BULLETIN

Fixation de périmétrique des membranes de sous-couche de bitume modifié au SBS

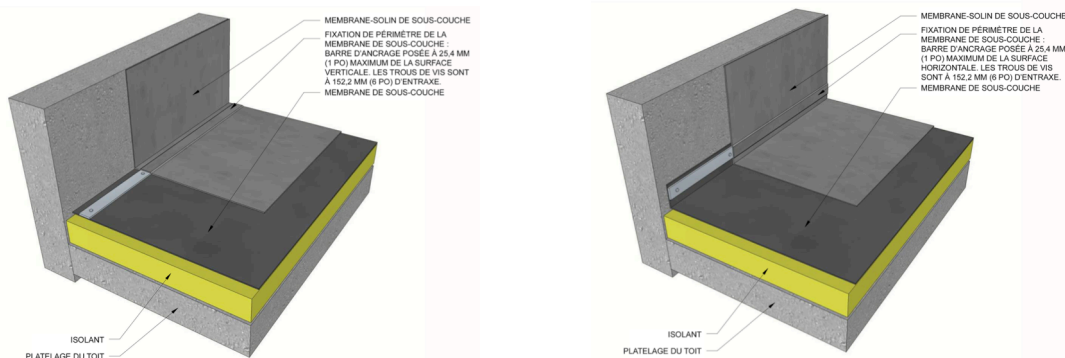
Les schémas présentés plus bas, MB-28 et MB-29, montrent l'emplacement où les barres d'ancrage doivent être installées, lorsqu'il y a absence de tasseaux biseautés. Ces dessins représentent un détail de toiture et non pas un système de toiture type.

Historiquement, il a été remarqué que les systèmes de membrane bicouche en élastomère en pleine adhérence, ont souvent tendance à se décoller et se retirer du périmètre en laissant un vide angulaire à la base des parapets, ce phénomène de retrait provoque souvent l'apparition de plissements obliques à partir des coins et se dirigeants vers le centre de la toiture. Afin de réduire ces effets au minimum, IKO exige que tous les systèmes de membrane de bitume modifié au SBS en pleine adhérence et faisant l'objet d'une garantie, que la sous-couche de surface courante soit fixée à la base des parapets à l'aide d'attaches mécaniques. Des vis pour toiture et des barres d'ancrage doivent être utilisés pour fixer la sous-couche à la base des parapets, ou sur la surface du toit le plus près possible de la base des parapets. Dans tous les cas, les barres d'ancrage servent à fixer la membrane de sous-couche seulement et doivent être recouvertes par le solin membrané de sous-couche, de manière à ce que les barres d'ancrage soient recouvertes par 2 plis de membrane à cet endroit stratégique.

Lorsque l'épaisseur de l'isolant de toiture dépasse 75 mm (3 po), les barres d'ancrage doivent être installées sur la surface verticale du parapet seulement.

Lorsque des tasseaux biseautés sont utilisés, les barres d'ancrage doivent être posées directement devant à la base de ces derniers ou directement sur le tasseau biseauté et pénétrer la membrane de sous-couche qui dépasse. Auparavant, IKO recommandait d'installer des tasseaux biseautés par soucis de performance des détails. Ce détail qui était une exigence est désormais une recommandation.
